# SPARC Enterprise M3000/M4000/ M5000/M8000/M9000 サーバー

XCP Version 1115 用プロダクトノート

## MBU\_A 上に取り付けられたドーターカード

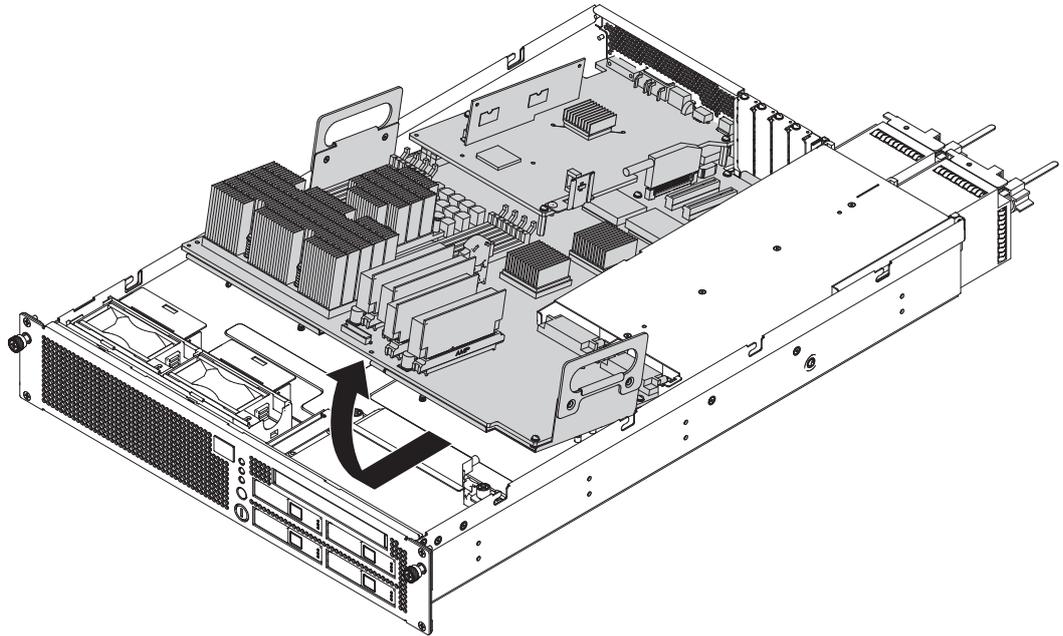
『SPARC Enterprise M3000 サーバースerviceマニュアル』の図 6-5 は、次の図に差し替えられます。この修正済みの図には、MBU\_A 上に取り付けられたドーターカードが示されています。

図 1-13 は、M9000 サーバー (基本筐体) の設置エリアを示しています。

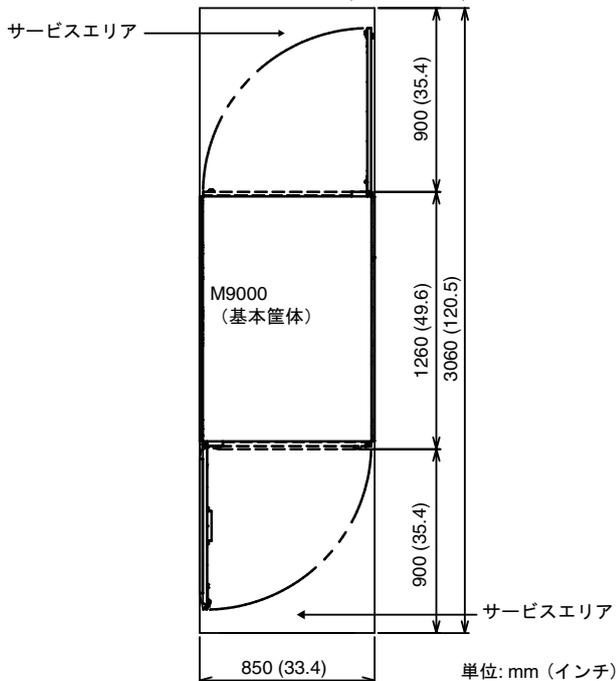
『SPARC Enterprise M8000/M9000 サーバ設置計画マニュアル』の図 1-13 - 1-16 では、メトリック変換 3060 mm (120.5 インチ) への修正が必要でした。次の図は修正されたメトリック変換を示しています。

### M9000 サーバー AC セクションの警告ラベル

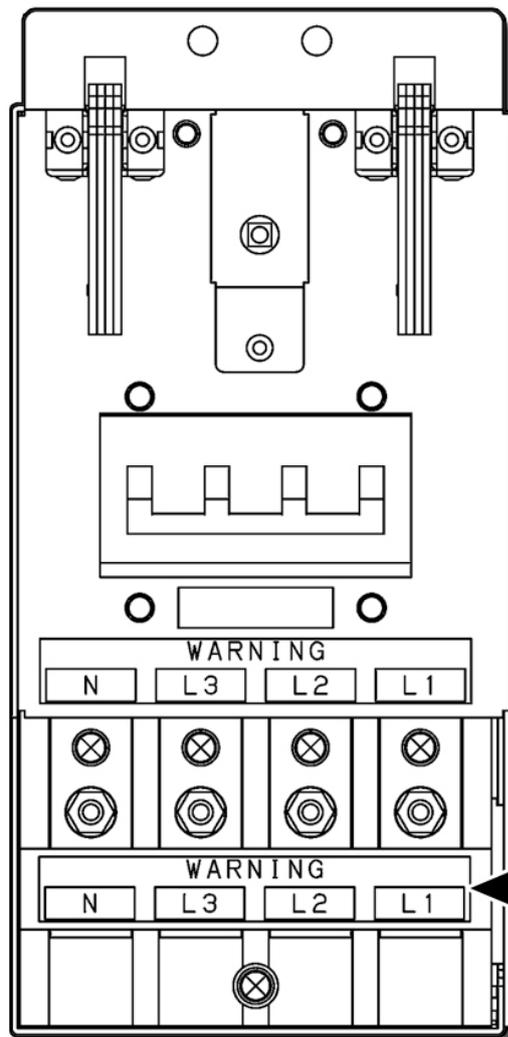
AC セクションの警告ラベルに、端末接続シーケンスが変更されたことが示されています。警告ラベルに記載された端末シーケンスに従って接続してください。
